2. 商品説明

サンバー 新型車解説書

希望小売価格 2,100円 U7520JJ

EC-05448

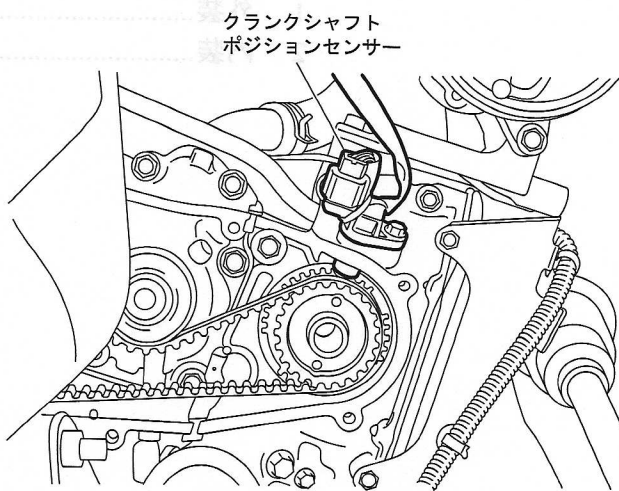
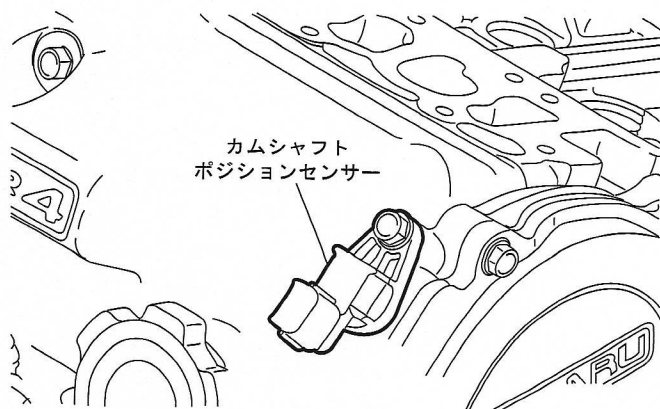
- 平成 19 年排出ガス規制に対応し、かつ平成 17 年排出ガス基準 50% 低減を行いました。
(クリーンエンジン車)
- 平成 19 年排出ガス規制に対応しました。(NA 貨物一般車、SC 貨物車)

- 排出ガス規制対応のためリヤ O₂ センサーを追加しました。(トラック、バン系 SC エンジン車)
- 排出ガス規制対応のためヒーター機能付きリヤ O₂ センサーを追加しました。
(トラック、バン系 NA エンジン車)

失火検出性向上のためクランクシャフトポジションセンサーを追加し、カムシャフトポジションセンサーを変更しました。(トラック、バン系 NA エンジン車)

EC-02448

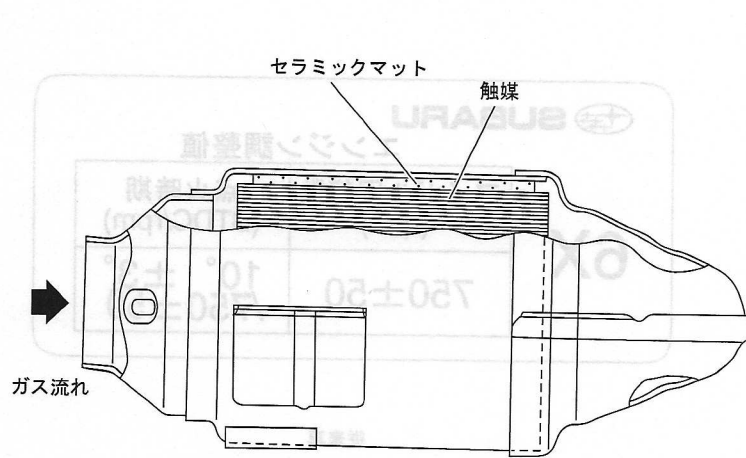
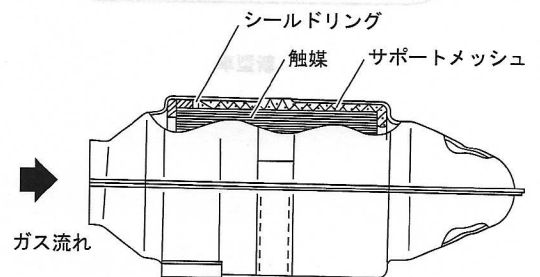
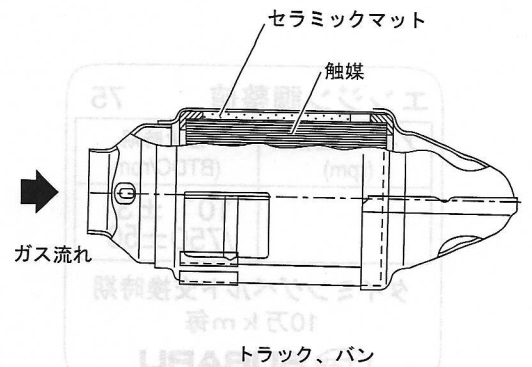
排出ガス規制対応のため触媒を変更し、部品統合化を図りました。(トラック、バン系)

C: エンジン調整値ラベル

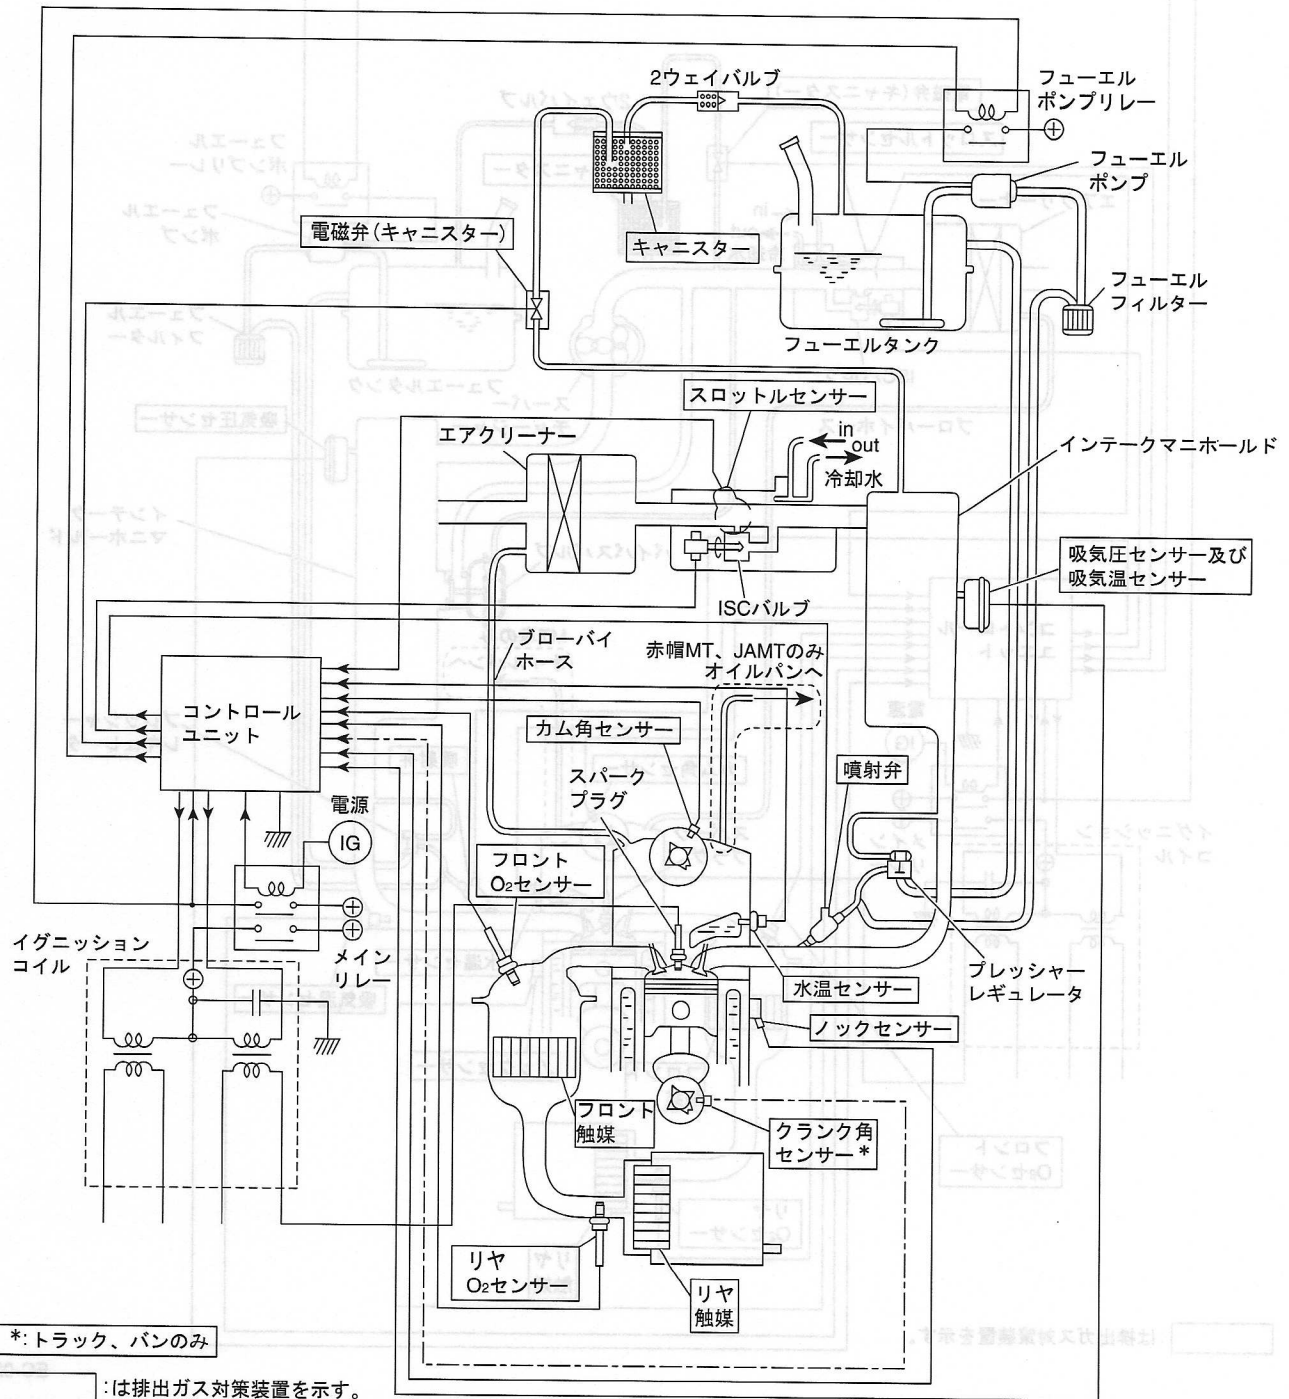
従来車ではエンジン調整値ラベルとタイミングベルト交換時期ラベルは別々に貼付していましたが、統合化を図りました。

AT-04988

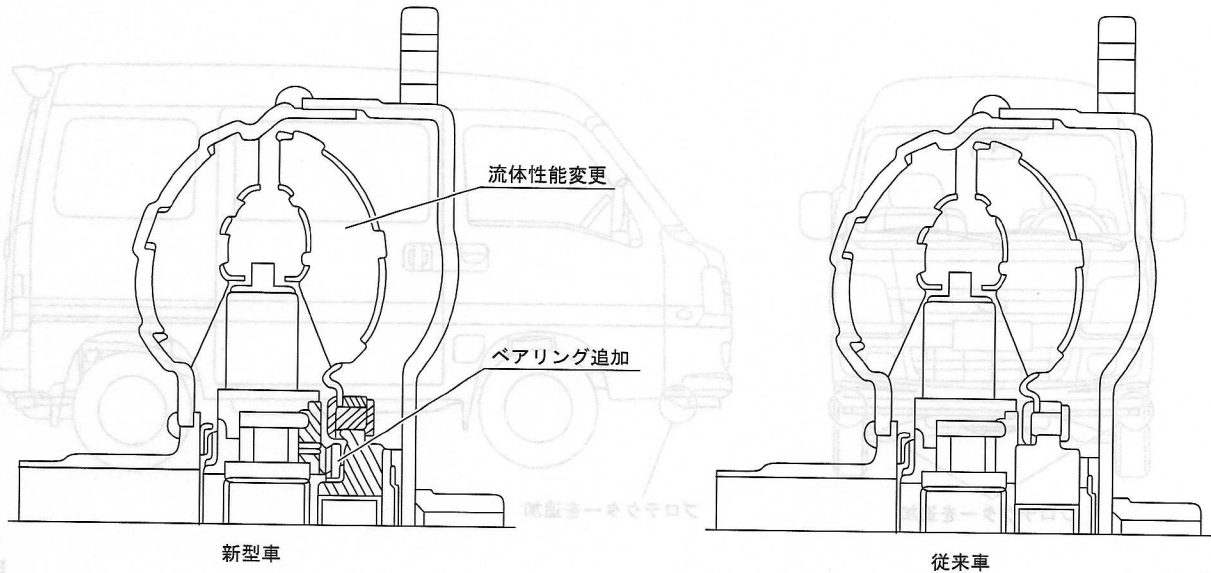
部品共用化のためワゴンおよびクリーンエンジン車で採用しているトルクコンバーターをトラック、バン系に採用しました。(NA車)

PS-00996

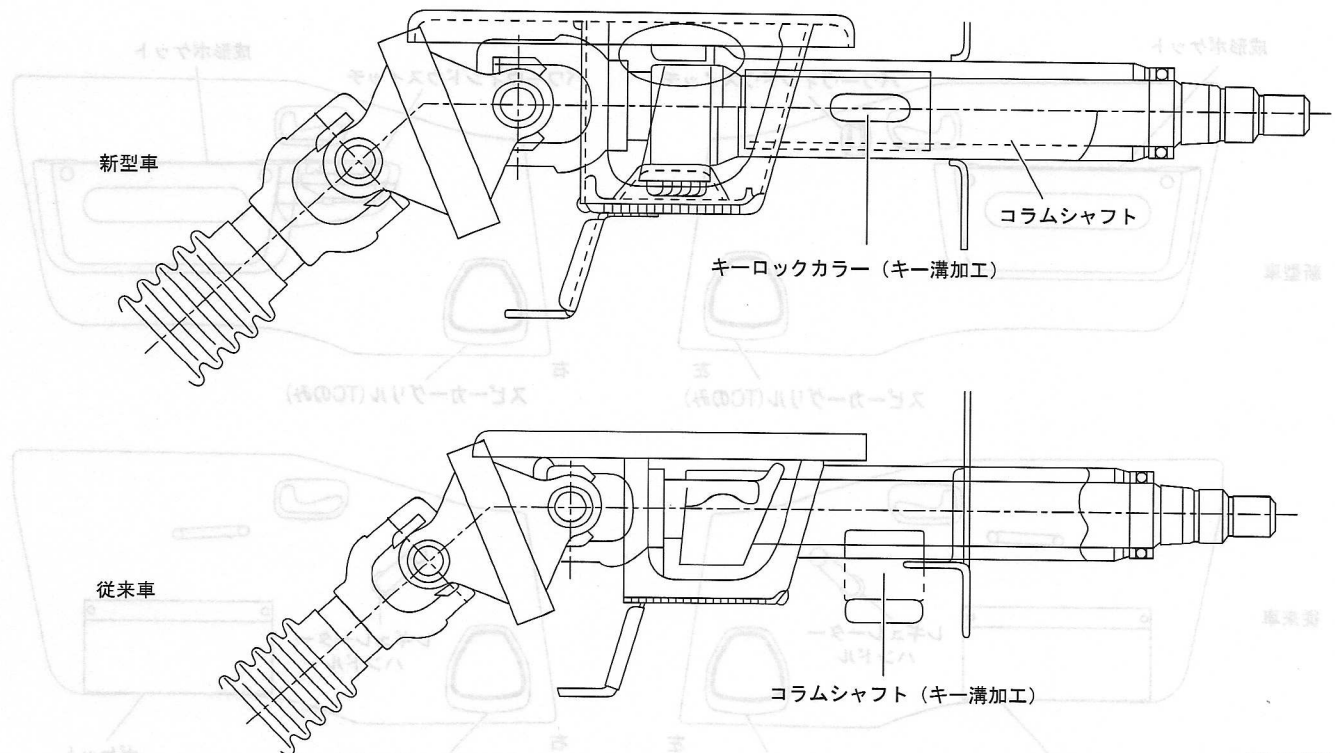
防盜性向上のためステアリングロック部の構造を変更しました。

A: フロントバンパープロテクター

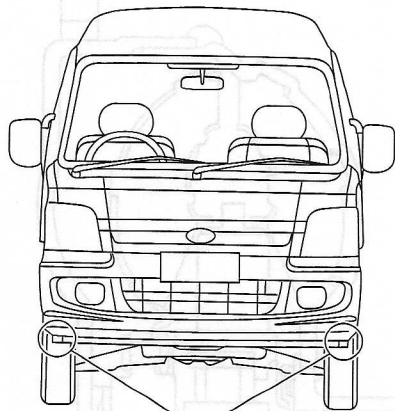
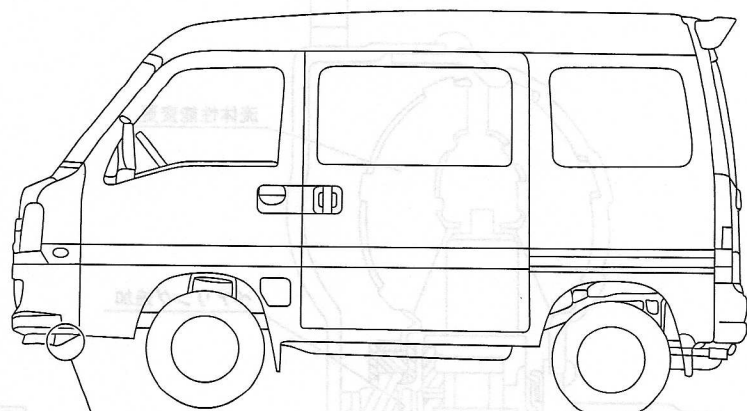
法規対応のためフロントバンパープロテクターを追加しました。(ワゴン系)

プロテクターを追加

プロテクターを追加

A: パワーウィンドウ

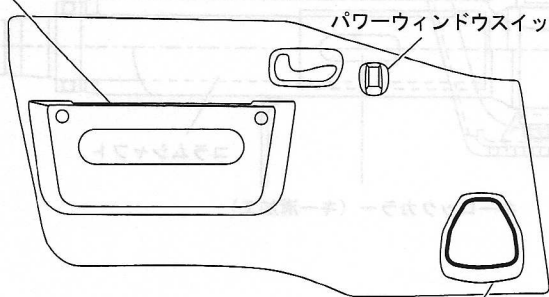
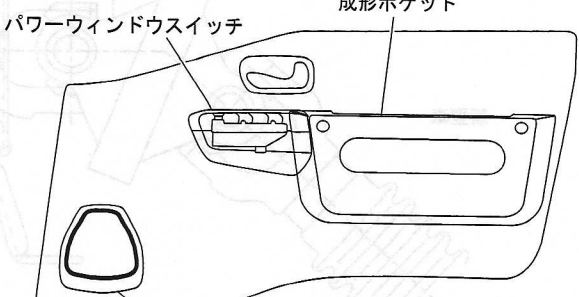
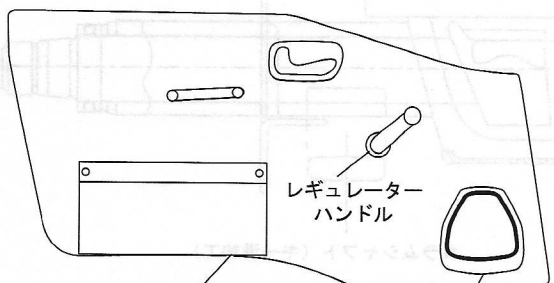
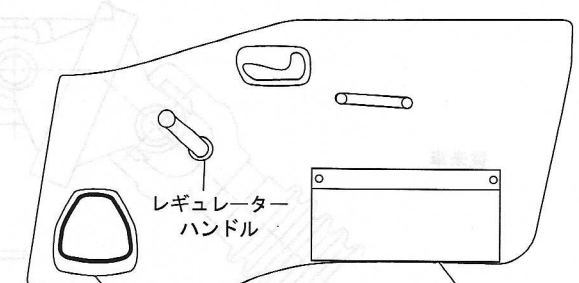
パワーウィンドウを拡大採用しました。それにともないドアポケットを採用しました。(トラック系)

B: キー

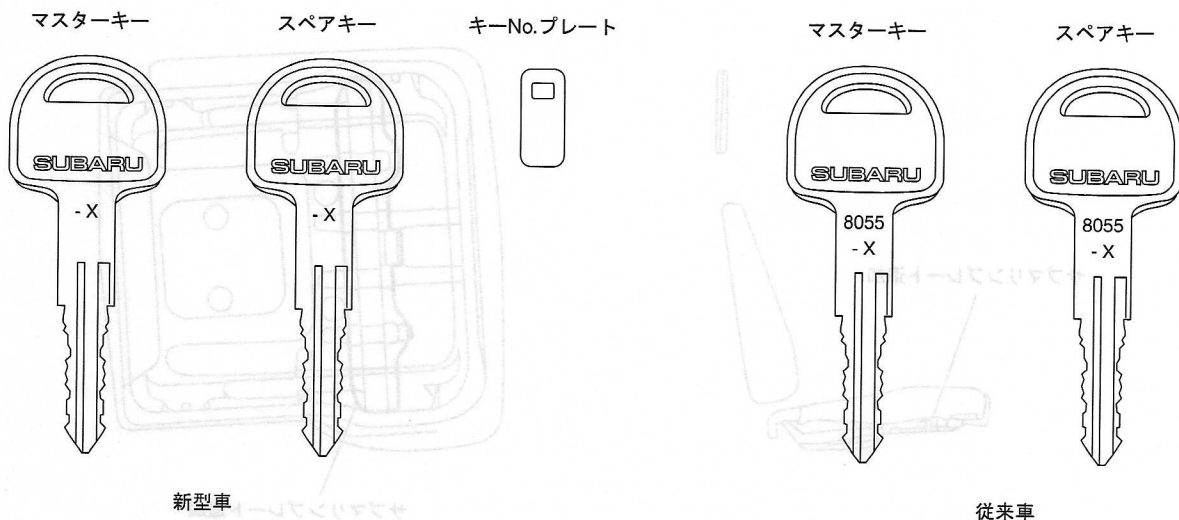
- 防盜性向上のためキーNo. の打刻を廃止しました。そのためキーNo. プレートを追加しました。なおキーNo. プレートの取扱い方法については取扱い説明書をお読み下さい。
- すでにリモコンキー付車およびスマートキーレス付車は実施済みです。

F: インストルメントパネルパッド

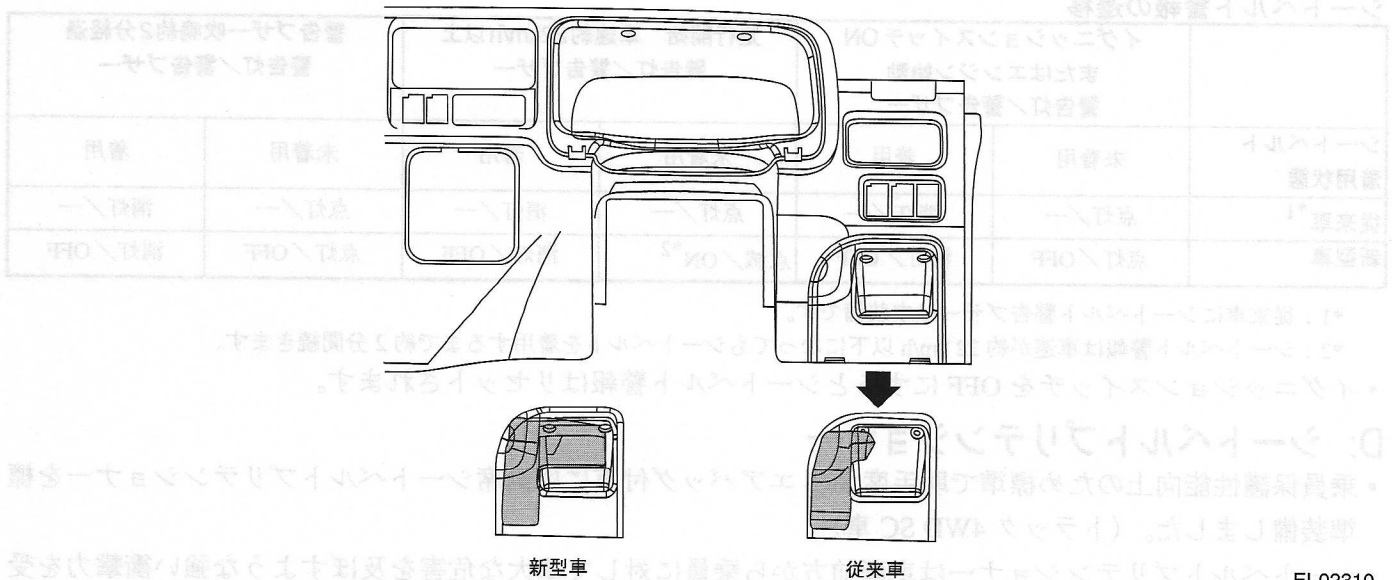
乗員保護性能向上のためインストルメントパネルパッドを大型化しました。（トラック 4WD SC 車）

G: エアコンディショナー

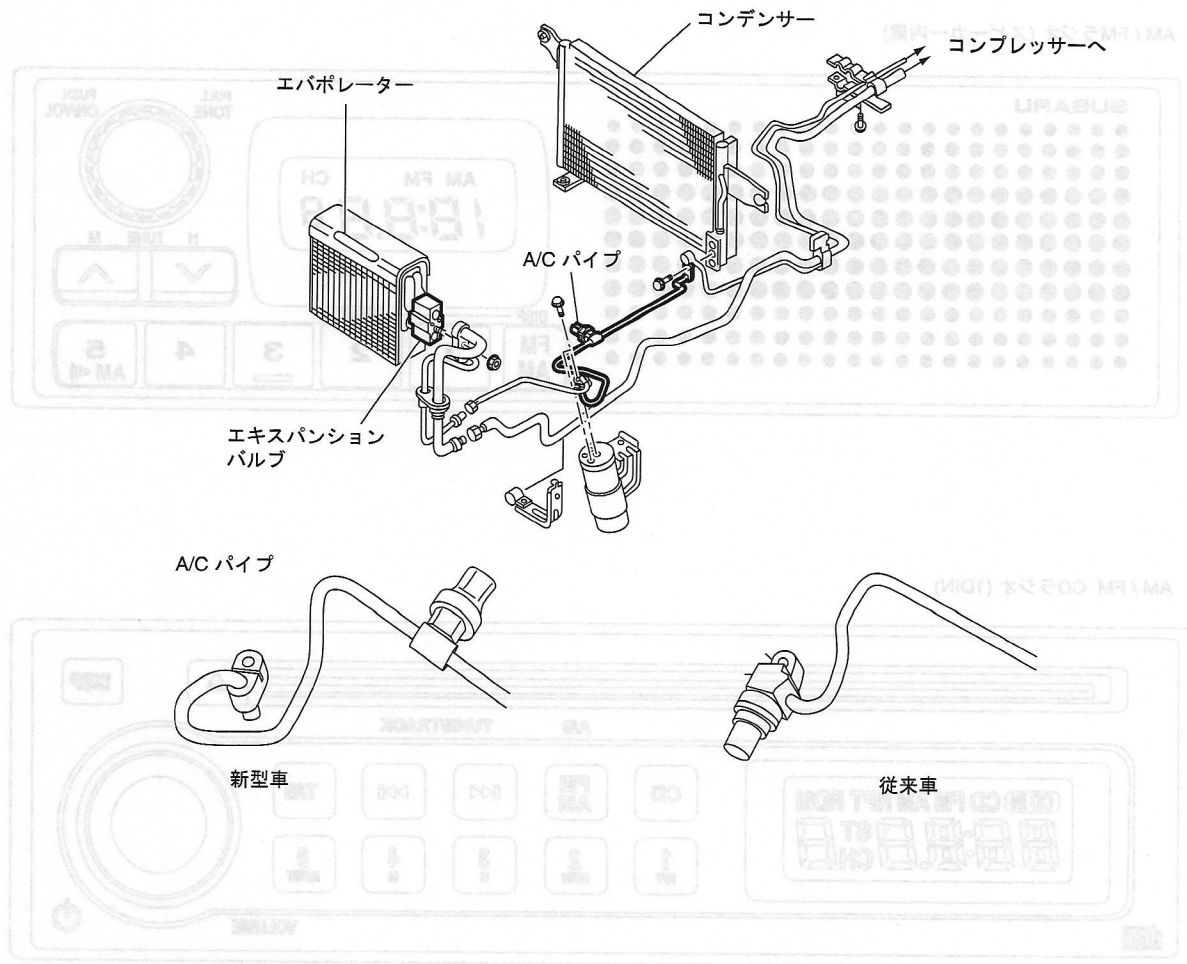
- 生産性向上のため床下 A/C パイプの形状を変更し、またエキスパンションバルブの薄幅化を図りました。
(エアコン付車)
- 小型軽量化のためブロアモーターレジスターを 5 極コネクタから 4 極コネクタに変更しました。
(全車)

H: オーディオ

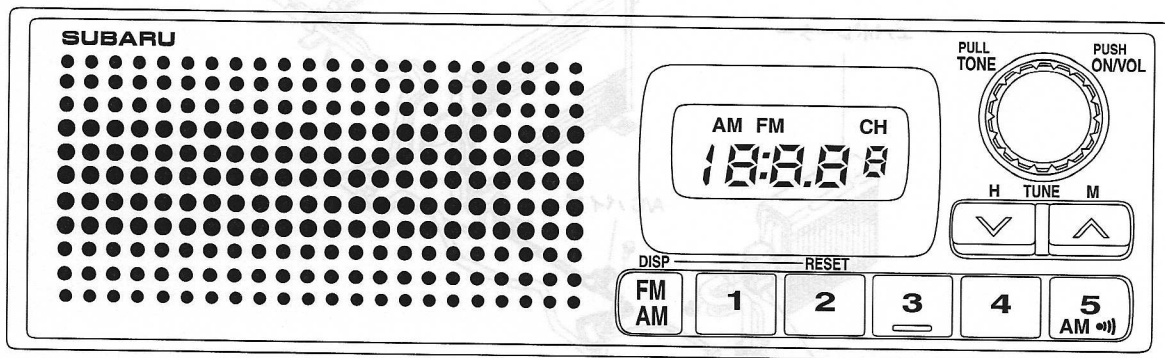
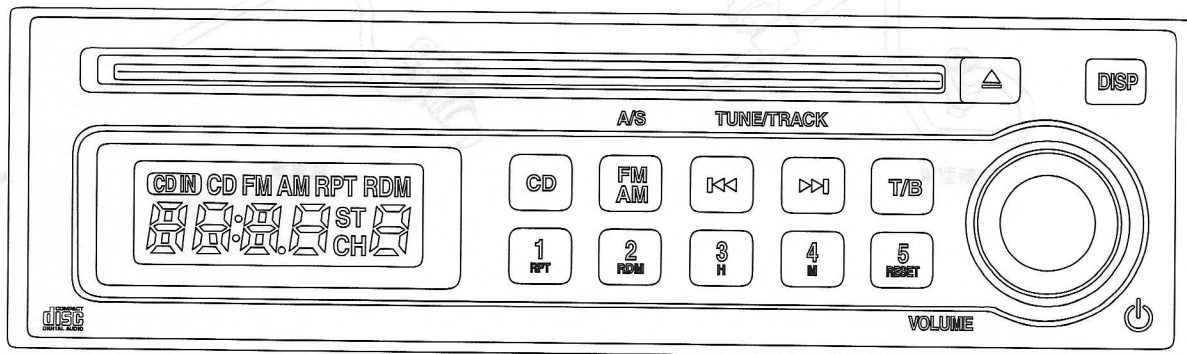
- AM ラジオを廃止し、AM/FM ラジオを採用しました。(トラック、バン系)
- AM/FM カセットラジオを廃止し、AM/FM CD ラジオを採用しました。(全車)
